COMMUNE DE VILLARODIN-BOURGET

Mise en dépôt des déblais du futur tunnel de base de la L.G.V. LYON-TURIN :

EXPERTISE GEOTECHNIQUE DES PROBLEMES SOULEVES

(28 novembre 2011)

Plan de localisation des reconnaissances effectuées en 1999

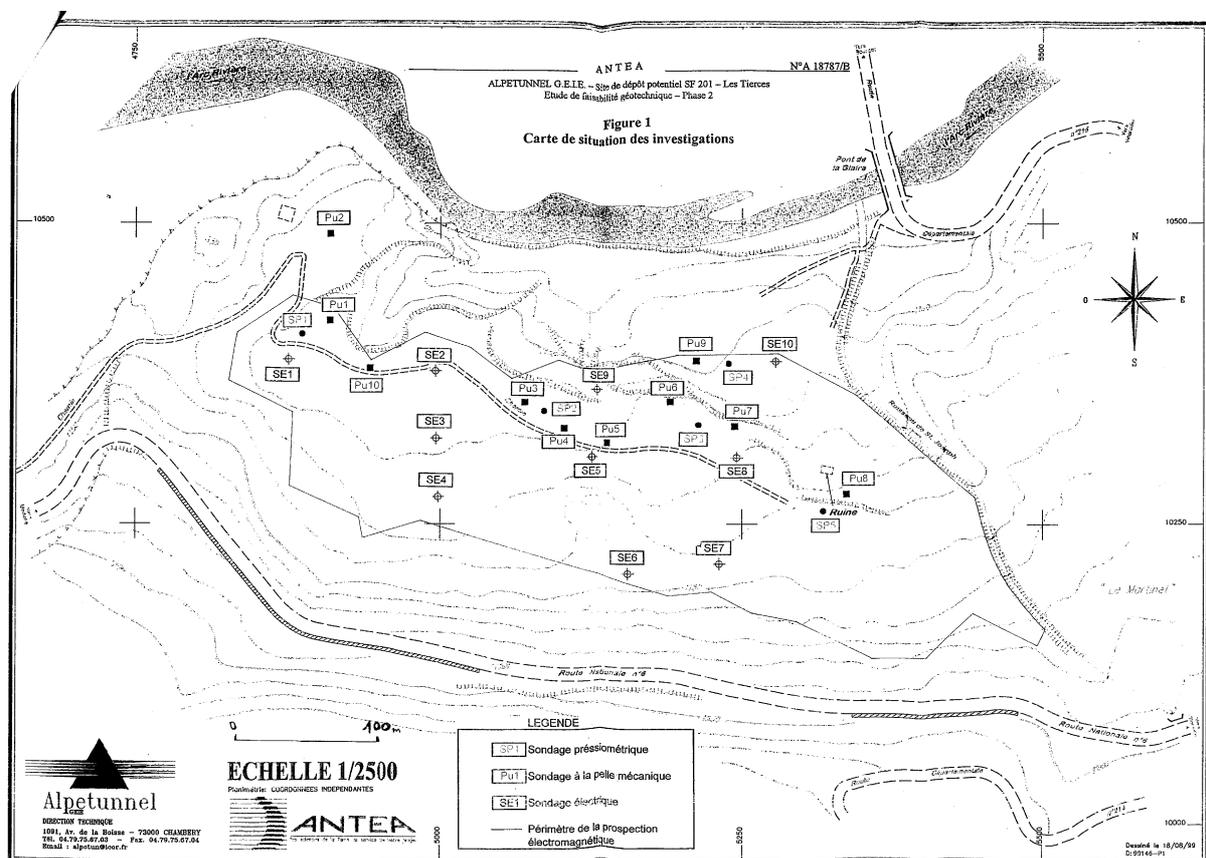
Cette prospection souligne le caractère hétérogène de la zone et la forte épaisseur des terrains de couverture, puisque le substrat rocheux pas pu être atteint, sauf peut-être à 14 mètres pour le sondage le plus à l'Ouest (SP1).

Il n'est pas fait état dans le rapport de synthèse (rapport ANTEA de janvier 2000) d'une analyse des paramètres de forage (d'éventuelles zones décomprimées, indices de la présence de cavités pourraient y être décelées). Cependant, d'une manière générale, l'analyse des sols paraît bien faite : les résistances mécaniques sont classiques pour des sols sableux, avec d'assez faibles valeurs : les sols ne sont pas très résistants (p_l entre 1 et 2 MPa) sur une épaisseur pouvant aller jusqu'à 7 m en SP1, SP2, SP3.

Sur le plan hydrogéologique, seul un niveau d'eau est signalé en fond de forage en SP4. Ceci est un peu surprenant pour des niveaux sableux donc perméables ; un suivi dans le temps aurait pu déceler une éventuelle petite nappe de versant ... ; mais les forages ont pu aussi passer à côté de circulations par chenaux drainants du versant.

Carte du déblai projeté (hypothèse 2,7 Mm³)

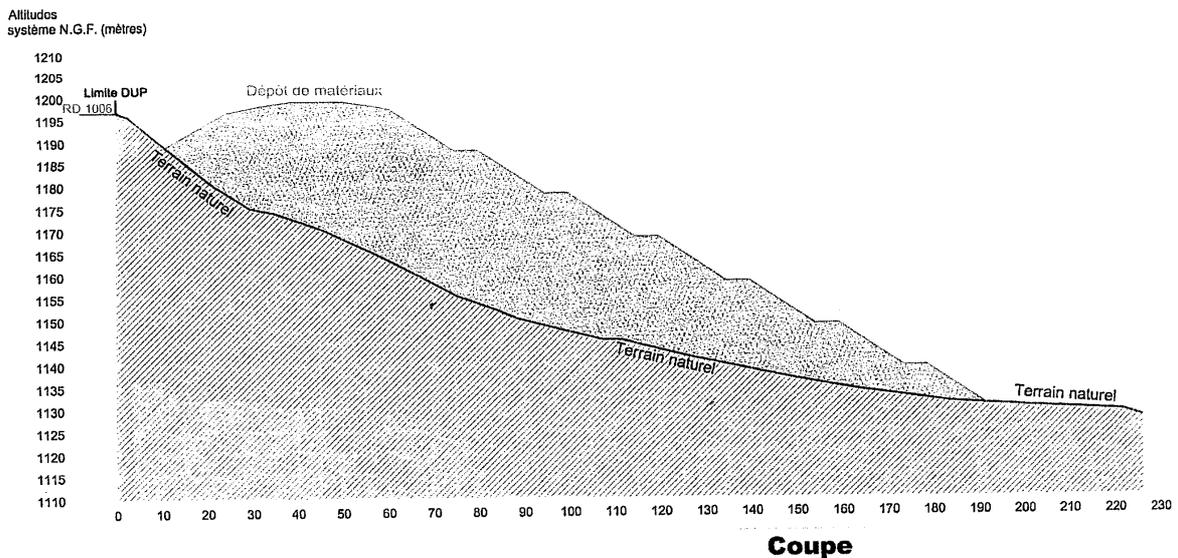
- elle évite les bords de l'Arc (distance d'au moins 90m et différence d'altitude de 30m, nettement au dessus des plus hautes eaux) ;
- elle s'éloigne de la zone des mauvais terrains autour du ruisseau de Saint-Joseph (distance de 50 m au minimum)
- elle n'atteint pas le gros affleurement gypseux de la bordure Ouest (10 à 25 m) ; cependant elle recouvre certains des entonnoirs de la partie Ouest (et ceux de l'Est du replat central).

La partie haute coïncide approximativement avec le niveau de la RD 1006 (plate-forme de plus d'un hectare dans la version 2,5 Mm³). L'épaisseur maximale atteint 45m dans la version 2,7 Mm³.

La pente des talus tient compte des propriétés des matériaux mis en remblai et des commodités de mise en place. Elle a été fixée à 3 horizontal pour 2 vertical (angle de 33°), avec une risberme de 5m de large tous les 10 m de dénivelée , ce qui équivaut globalement à une pente à 2 horizontal pour 1 vertical (angle de 26,5°).
